**Pneumatiques : Règlement ONU n° 30 (Pneumatiques
pour voitures particulières et leurs remorques)**

Proposition de nouveau complément à la série 02 d'amendements au Règlement ONU n° 30

Communication des experts de l'Organisation technique européenne du pneumatique et de la jante*

Paragraphe 3.1.14, symbole, lire :

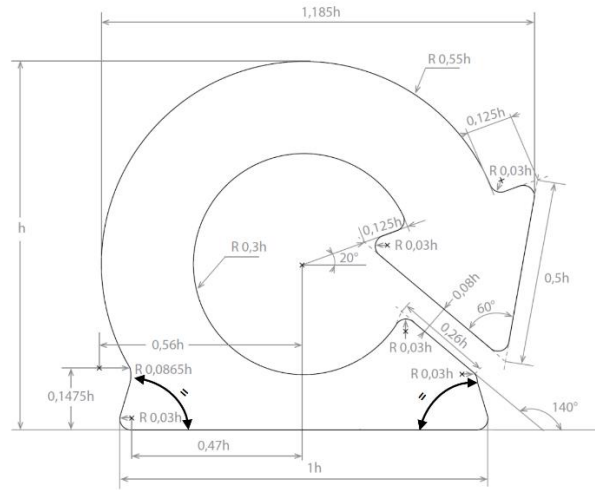
1. Il est proposé dans ce document de modifier le symbole du pneumatique de mobilité prolongée, à la suite de la détection d'incohérences dimensionnelles au sein du groupe de travail de l'Organisation internationale de normalisation (ISO) TC31/SC3/WG19, qui a jugé que la dimension « 0,33h » était erronée et constituait une contrainte excessive inutile. Les experts de l'ISO ont convenu de corriger le symbole en question dans la norme ISO 16992:2018 en supprimant cette dimension et en introduisant l'information selon laquelle les deux angles à la base sont identiques. Cette modification est importante pour permettre la mise en œuvre du symbole et pour garantir qu'il ne sera pas dérogé aux prescriptions en le reproduisant.
